**INFORME DE CONTROL ESPECÍFICO N° 026-2023-2-
5573-SCE**

**SERVICIO DE CONTROL ESPECIFICO A HECHOS CON
PRESUNTA IRREGULARIDAD A UNIVERSIDAD
NACIONAL DE MOQUEGUA**

**"EJECUCIÓN DEL COMPONENTE ÁREA
ADMINISTRATIVA Y CAFETERÍA DE PROYECTO DE
INVERSIÓN PÚBLICA"**

Imagen n.º 8
VIGA DE ARRIOSTRE EN LA LOSA ALIGERADA DEL BLOQUE SUM

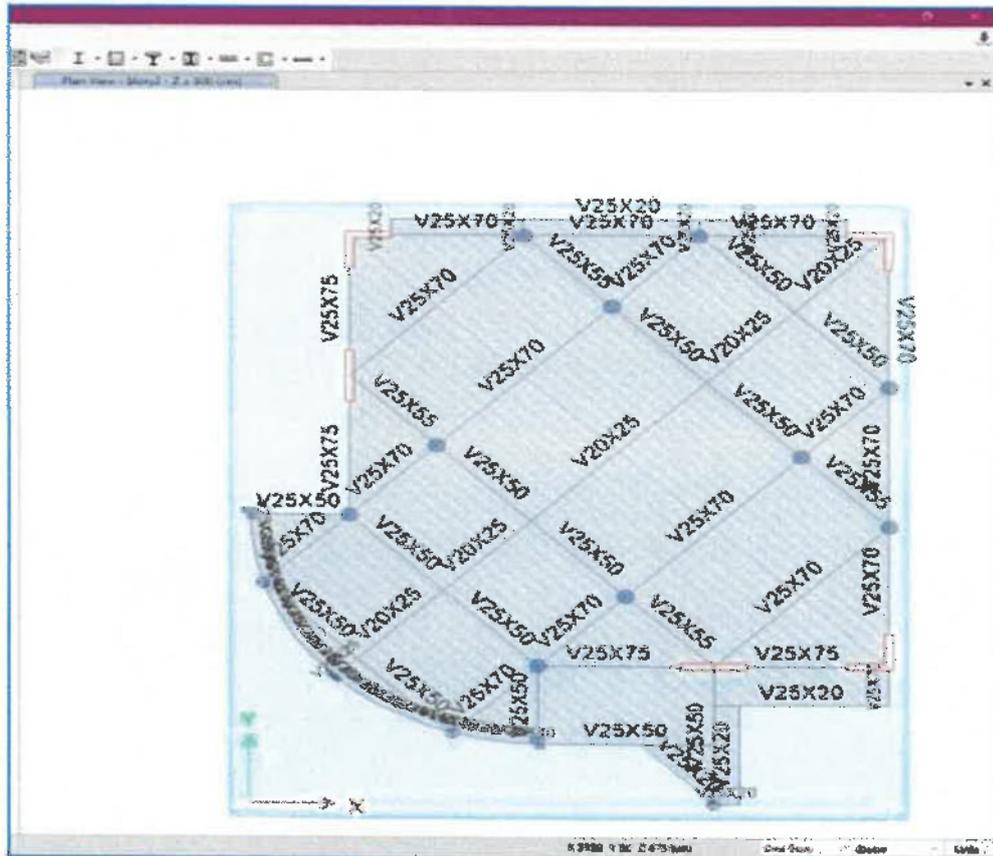
De la revisión a la documentación que sustenta la mencionada modificación, se advierte la inexistencia de memoria de cálculo (Análisis estructuras) que sustente el nuevo comportamiento del bloque SUM²⁰, con el incremento de la citada viga de arriostre

Imagen 22: derivas laterales en eje "X" y "Y".

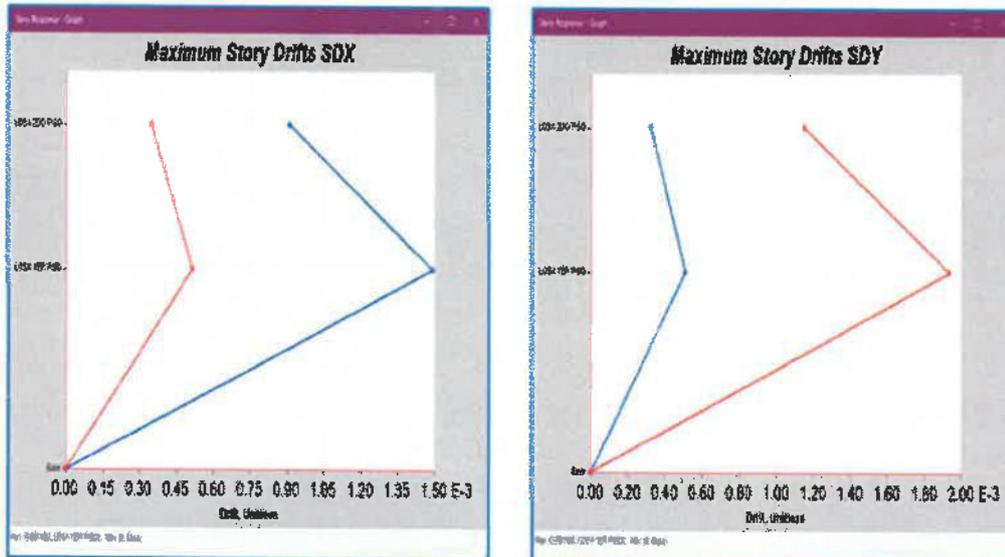
Δ SDX: 0.00149 Δ amplx0.75R: 0.0089 > 0.007
 Δ SDY: 0.00193 Δ amplx0.75R: 0.0116 > 0.007

Imagen 31: Detalle del acero de refuerzo de la viga-102, según expediente.

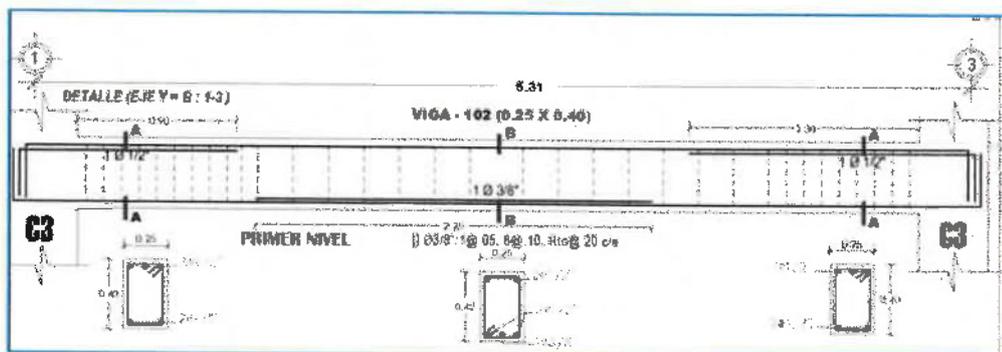
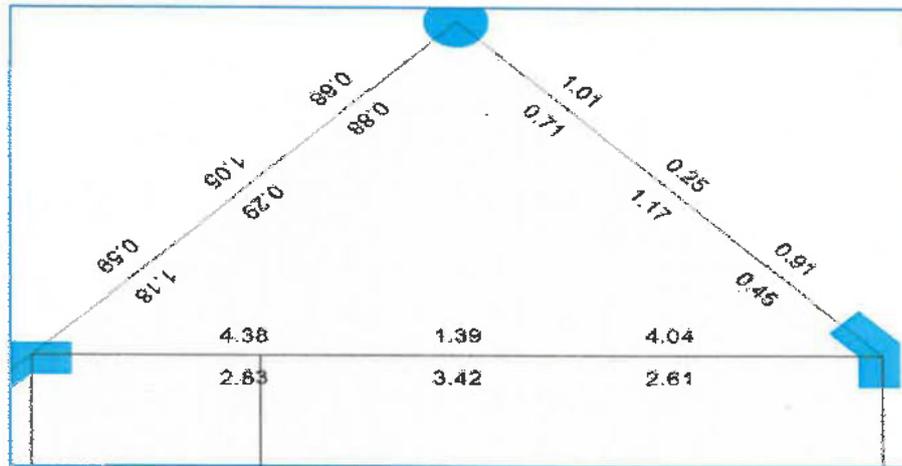
- De la imagen 08, se observa que el acero longitudinal colocado es de $2\phi 1/2"$ (2.54cm^2) en los apoyos 1 3, al cual respecto de los apoyos (en los extremos) se ha incluido como refuerzo, 1 varilla de $1/2"$ en la parte superior, alcanzando un total de 3.81cm^2 , mientras que para el momento positivo (parte inferior) se ha incluido 1 varilla de $3/8"$, tales refuerzos adicionales corresponden a las dimensiones de 1.30 m y 2.25 m respectivamente.

- Según el plano se colocó 2Ø1/2" (2.54m²) por lo tanto es, **menor al mínimo calculado precedentemente (2.88 cm²)**

Imagen 33: Detalle de viga, según expediente.

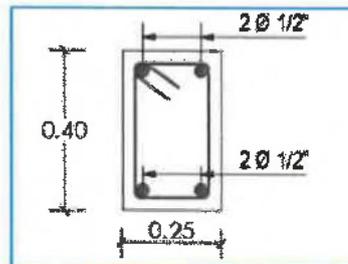
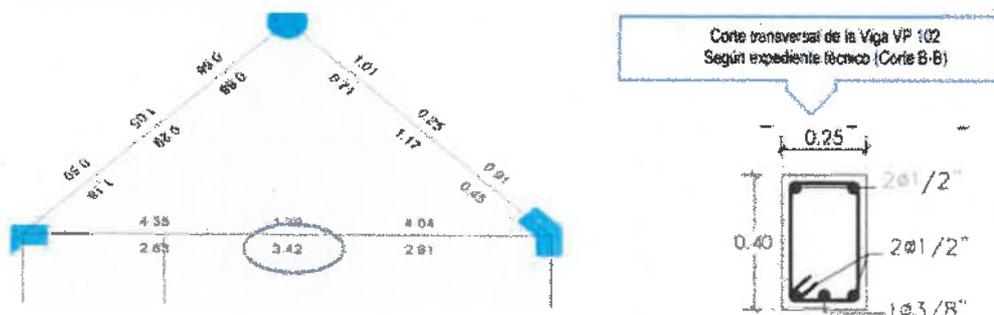
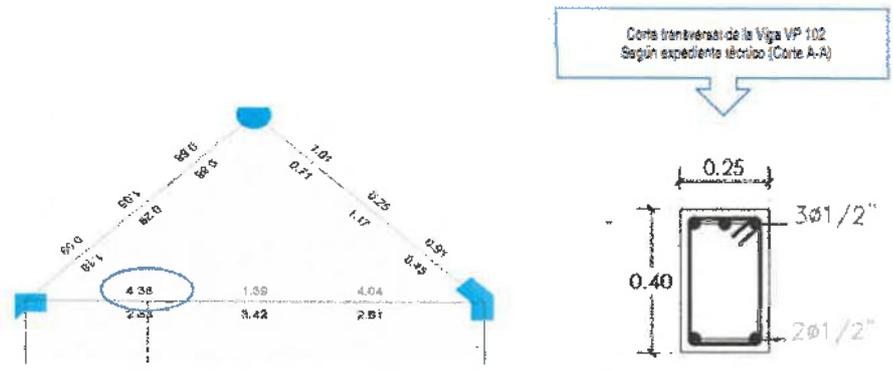
Se observa que en la zona media se requiere un área de acero de 3.42 cm² en la parte central (acero positivo), mientras que según planos se colocan 2Ø1/2" + 1Ø3/8" que corresponde a un área de acero de 3.25cm², es decir **MENOR AL REQUERIDO**.

En la zona negativa se requiere un área de acero de 4.38cm², y según expediente técnico se ha colocado 3Ø1/2" que corresponde a un área de acero de 3.81cm², es decir **MENOR AL REQUERIDO**

- Cabe precisar que el refuerzo adicional superior no abarca de los $L/3$ señalados en la norma técnica, despreciándose la longitud de anclaje mínima requerida, situación similar ocurre con el acero de refuerzo inferior.
- Efectuando el calculo para hallar la longitud requerida, tenemos 5.31 m, resulta 1.77 m, según expediente técnico se ha colocado 0.90 m y 1.30 m (extremos) y 2.25 m (parte central) respectivamente, menor al requerido.

Imagen 44: Detalle de viga según expediente.

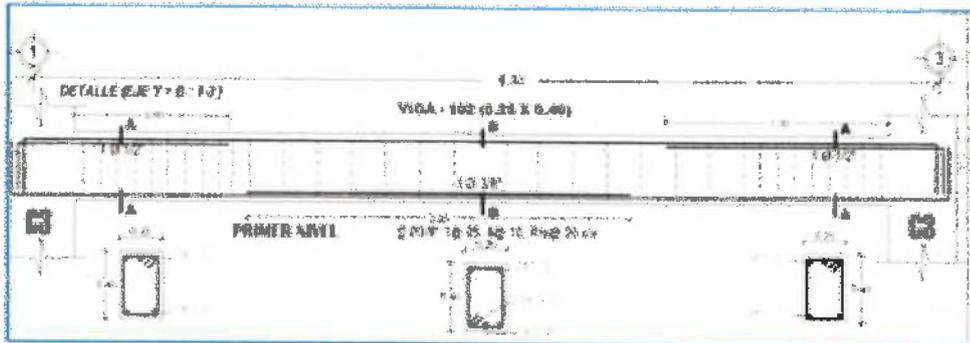
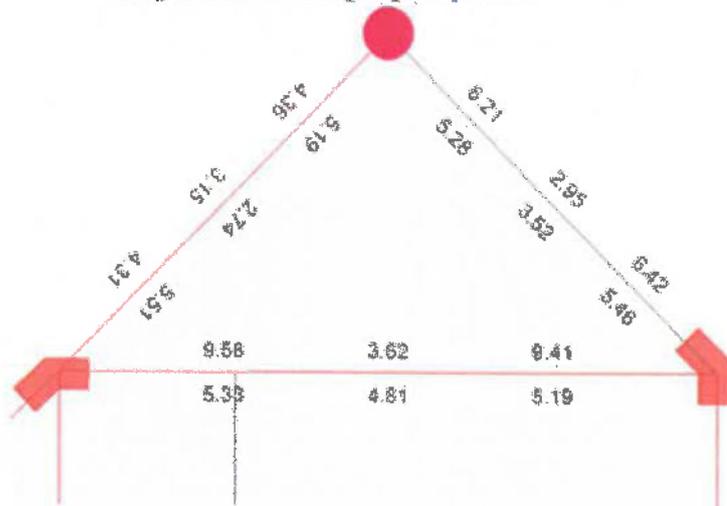
- Según el plano se colocó $2\phi 1/2"$ (2.54 cm^2) por lo tanto es, **MENOR AL MINIMO INDICADO EN LA NORMA E.060**

Imagen 45: Detalle de viga según expediente.

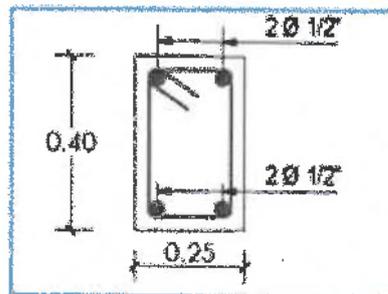
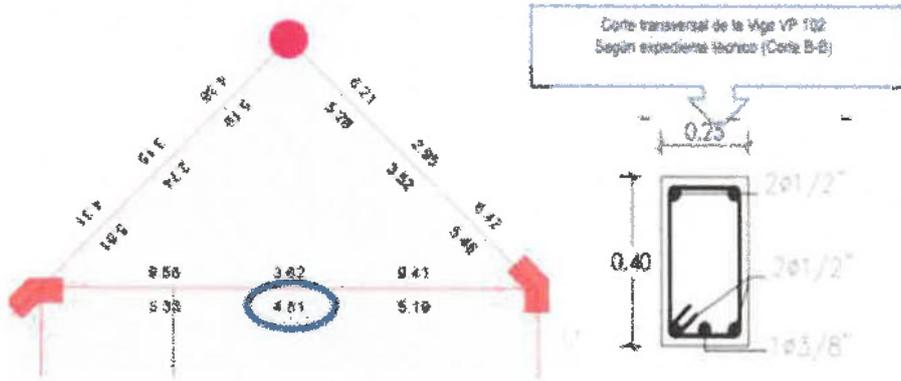
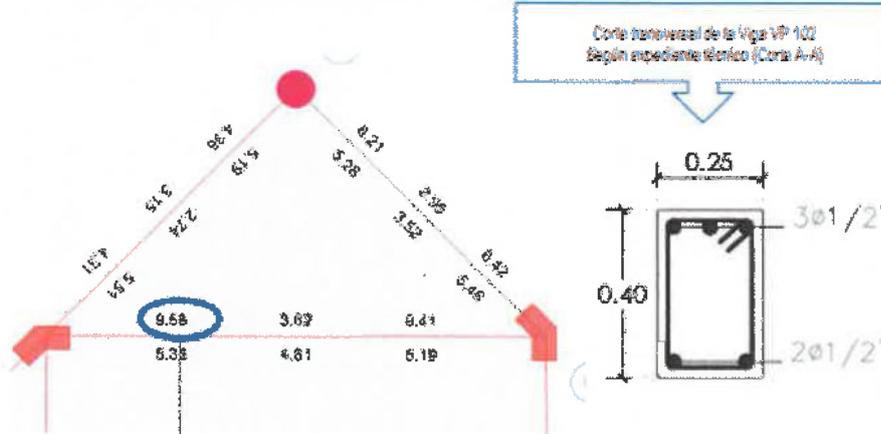
- Se observa que en la zona media se requiere 4.81 cm^2 de acero positivo y según planos se colocan $2\phi 1/2" + 1\phi 3/8"$ (3.25 cm^2), **MENOR AL REQUERIDO**

En la zona negativa se requiere refuerzo de 9.58cm², colocándose 2ø1/2" (3.81cm²), **MENOR AL REQUERIMIENTO**, además, cabe precisar que el refuerzo adicional superior no abarca el criterio de los L/3, despreciándose la longitud de anclaje, de igual modo el refuerzo adicional inferior.

Imagen 71: Detalle de viga, según expediente.

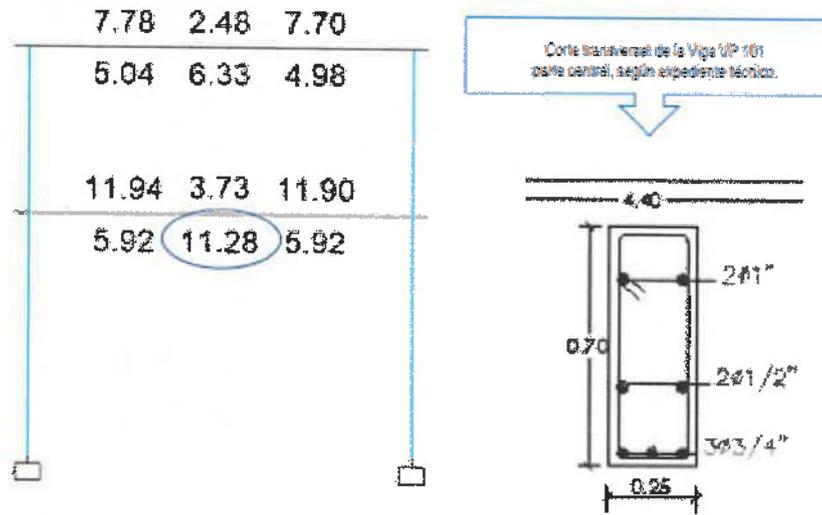
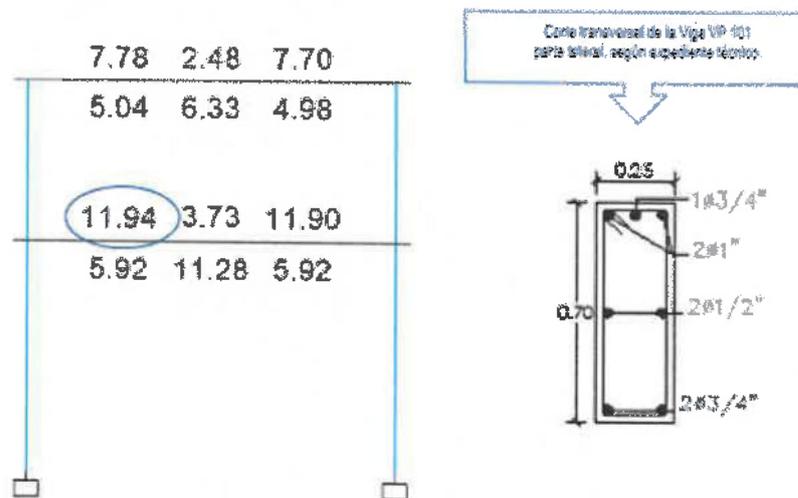
Se observa que en la zona media requiere un área de acero de 11.28 cm^2 en la parte central (acero

positivo), mientras que según planos se colocan $3 \phi 3/4"$ que corresponde a un área de acero de **8.61 cm²**, es decir **MENOR AL REQUERIDO**

En la zona negativa se requiere un área de acero de **11.94 cm²**, y según expediente técnico se ha colocado $2 \phi 1"$ que corresponde a un área de acero de **13.01 cm²**, es decir **MAYOR AL REQUERIDO**

Imagen 92: Diseño de aligerado, según expediente técnico.

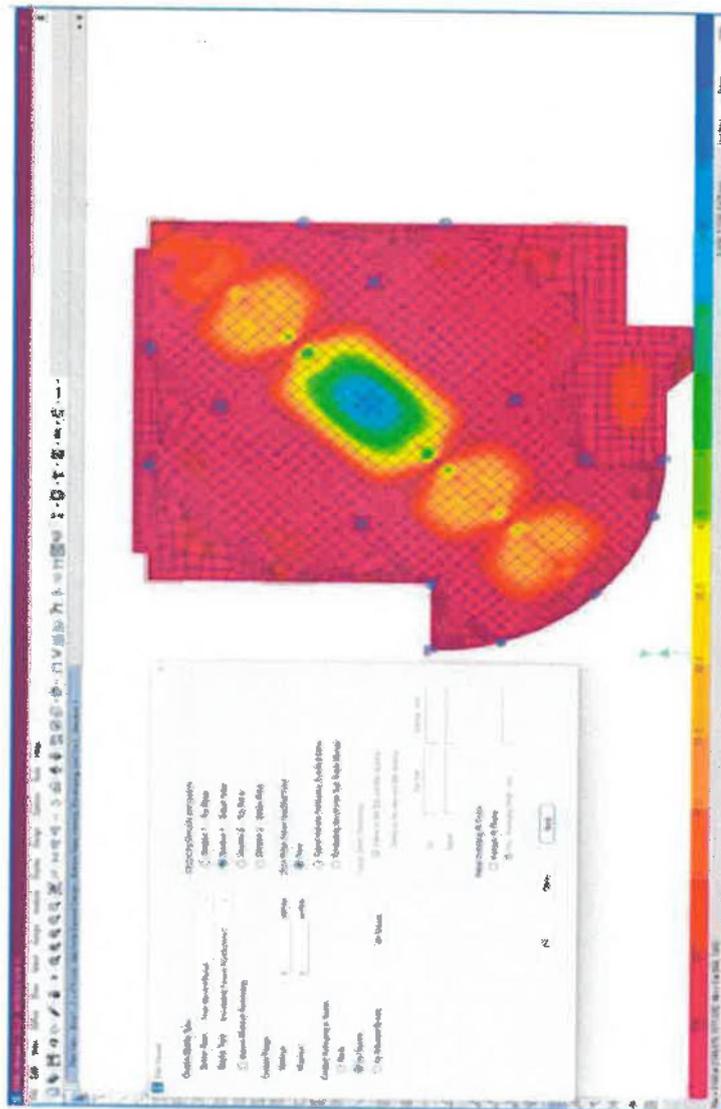
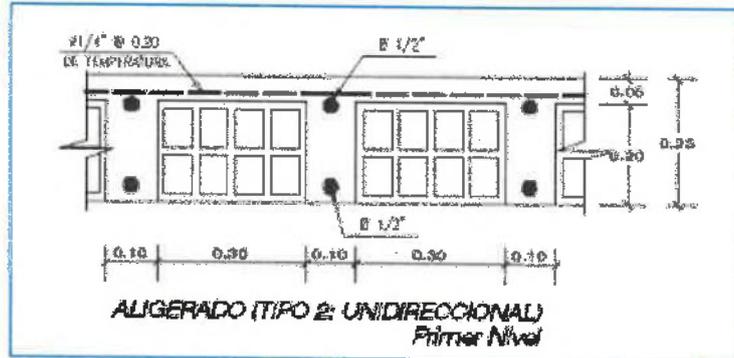
El refuerzo positivo máximo requerido es de 0.066 cm²/cm, equivalente en un ancho tributario de 40cm en 2.64cm² en la zona positiva, se debió colocar (2Ø1/2"+1Ø3/8)

Tabla 03: detalle de desplazamientos y rotaciones.

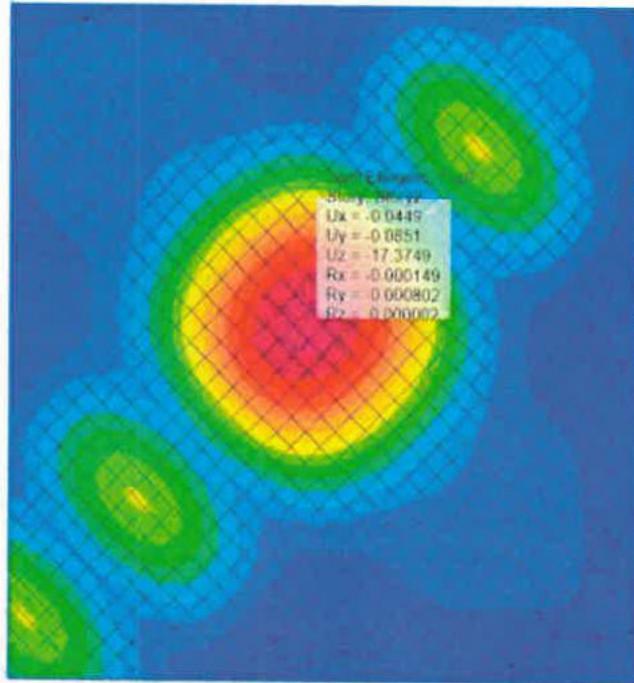
- La deformación máxima de la losa ante la carga de servicio es de **16.87mm mayor a 16.35mm (L/480)**. Además, cabe precisar que se debe elaborar un análisis de deformaciones por cargas inmediatas a corto y largo plazo en base al numeral 9.6 CONTROL DE DEFLEXIONES de la norma E.060, en la cual se considera el acero colocado, los esfuerzos de demanda, traduciéndose en la reducción de rigidez, con el cual la deformación crece mucho más.

Imagen 111: Diagrama de refuerzo zona positiva.

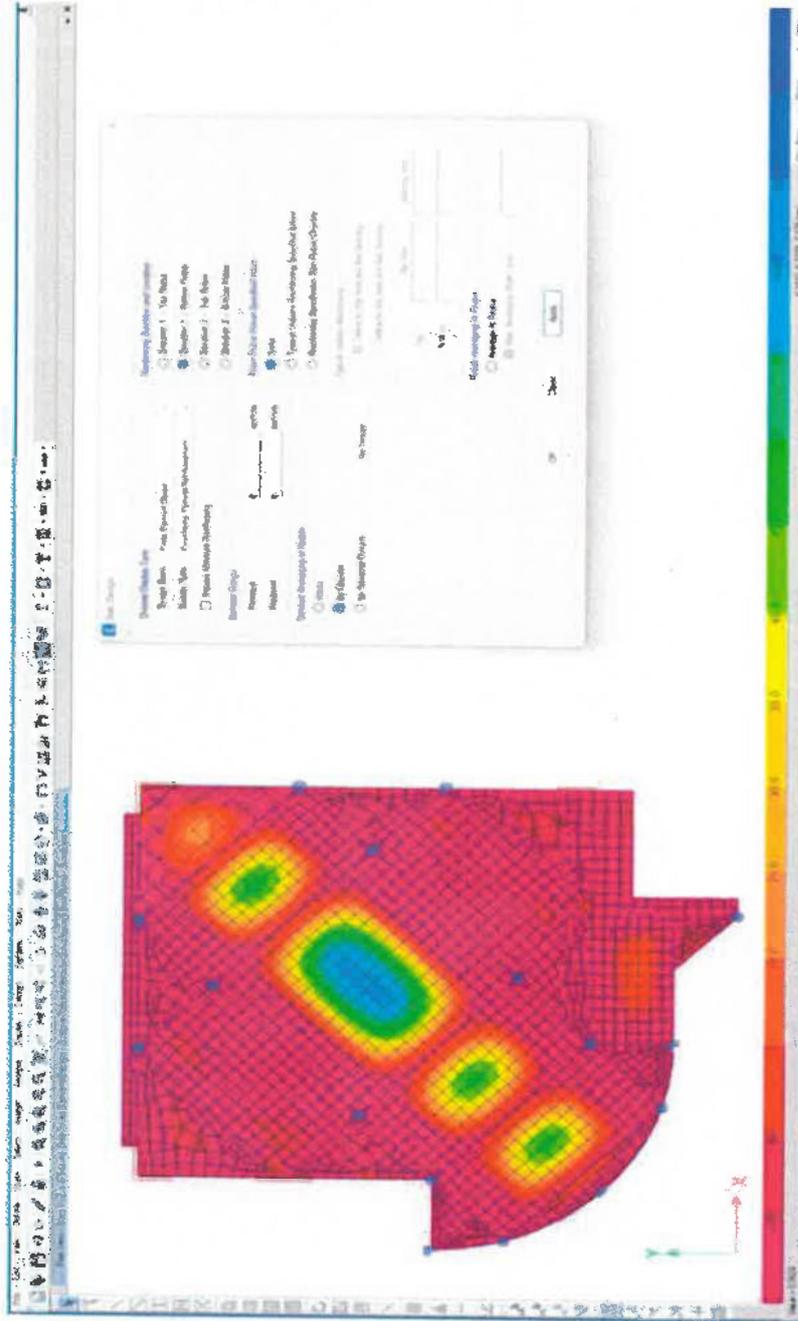
El refuerzo máximo requerido es de 0.0624 cm²/cm, equivalente en un ancho tributario de 40 cm en 2.50 cm² en la zona positiva, se debió colocar (1ø5/8" + 1ø3/8").
